（仮称）白山三ヶ野太陽光発電事業
環 境 影 響 評 価 準 備 書
補 足 説 明 資 料

令和 6 年 1 2 月

パシフィコ・エナジー白山合同会社

太陽電池部会 補足説明資料 目次

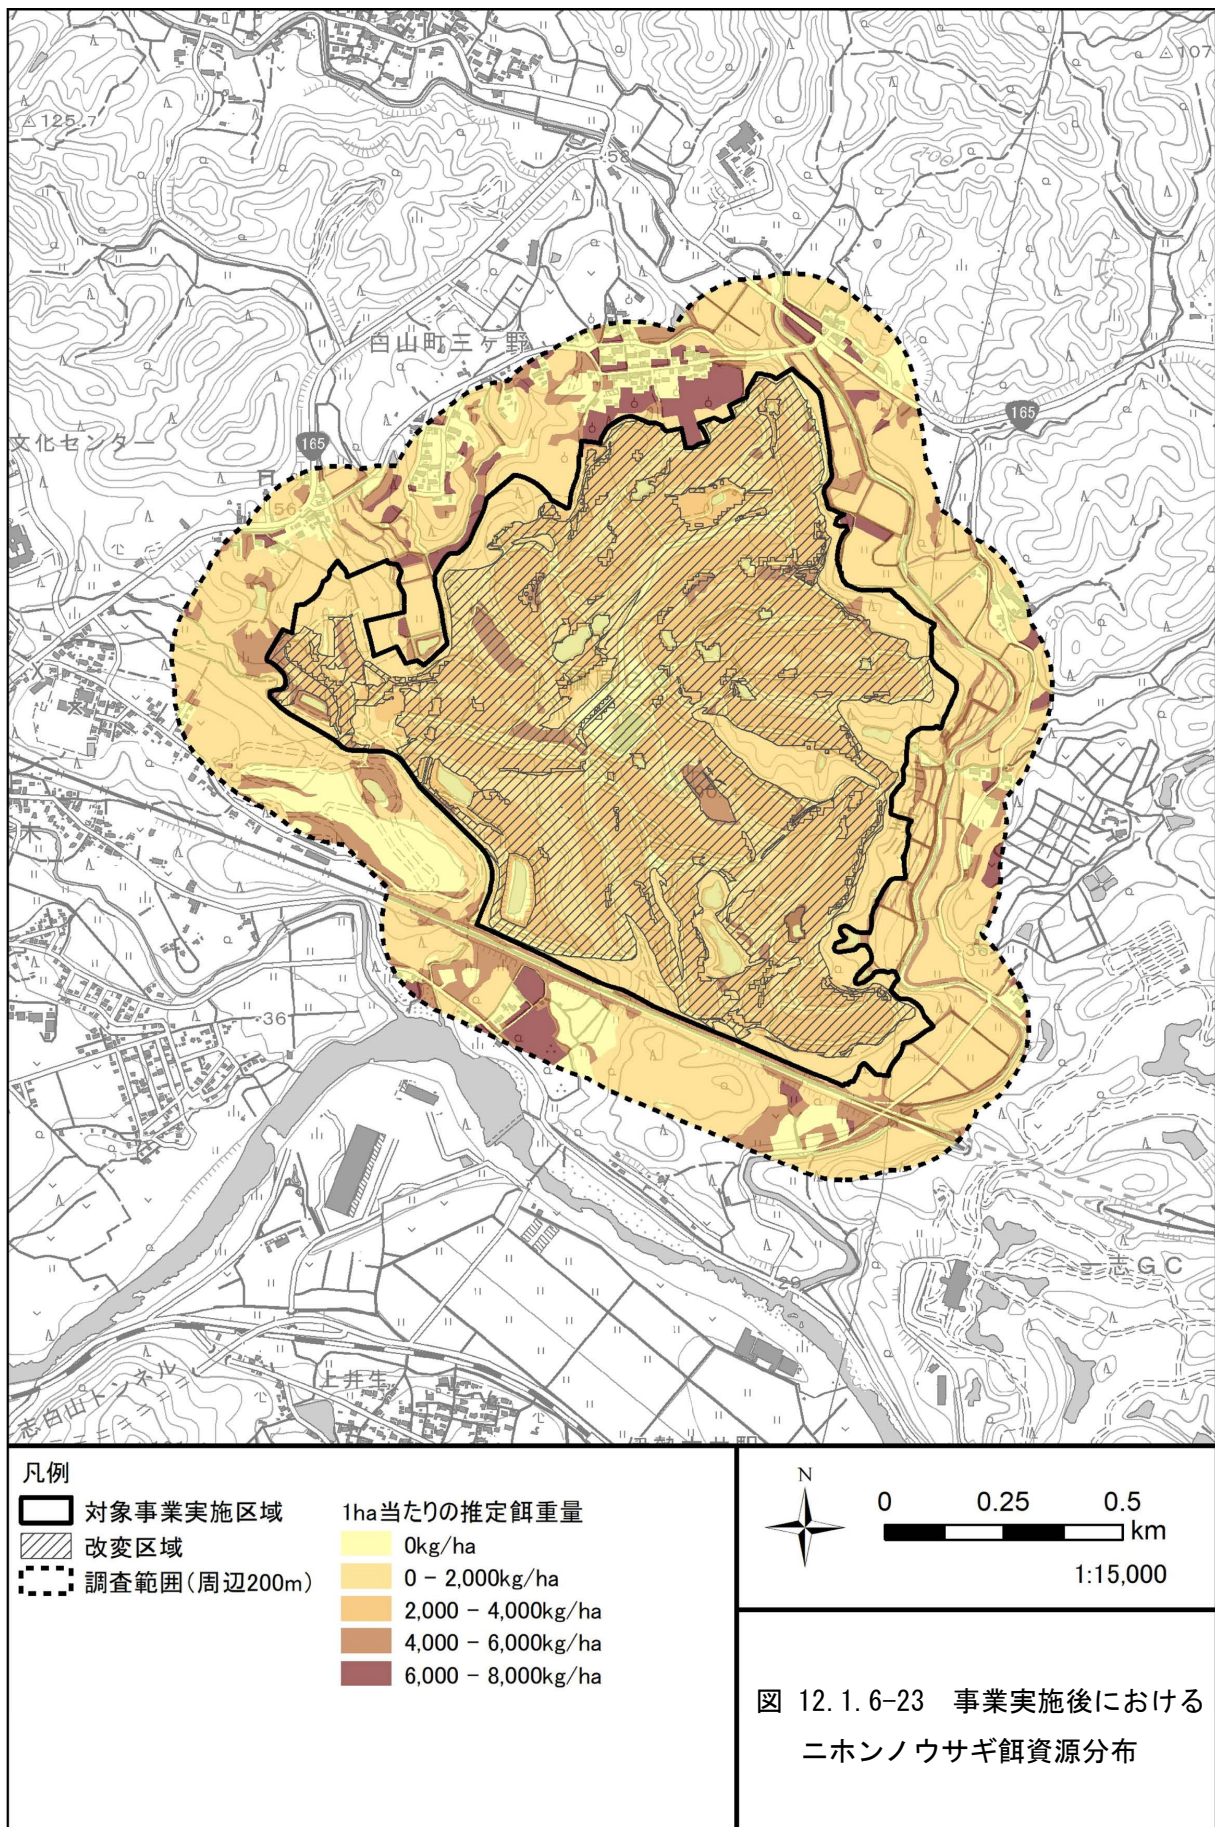
草地などの開けた環境には植生図のどの凡例が含まれるのでしょうか？オオタカの餌生物にカモなども含めているようですが、水面が入っているのでしょうか？計算は林縁からの150mバッファで切り取って計算しているのでしょうか？

開けた環境として、調査範囲(周囲 250m)においては、以下の植生図凡例を対象としています。

調査範囲外においては、環境省植生図の以下の凡例を対象としています。

なお、アカメガシワ-カラスザンショウ群落、ヤナギ低木林（VI）ハリエンジュ群落、緑の多い住宅地、樹園地・植栽帯等の植生図凡例は、現地確認を行い、樹林扱い又は開けた環境かを判断しています。

開放水面（河川、池沼）はカルガモ等のカモ類が確認されているため、開けた環境に含めています。その上で林縁から 150mバッファを切り取って採餌環境として計算しています。
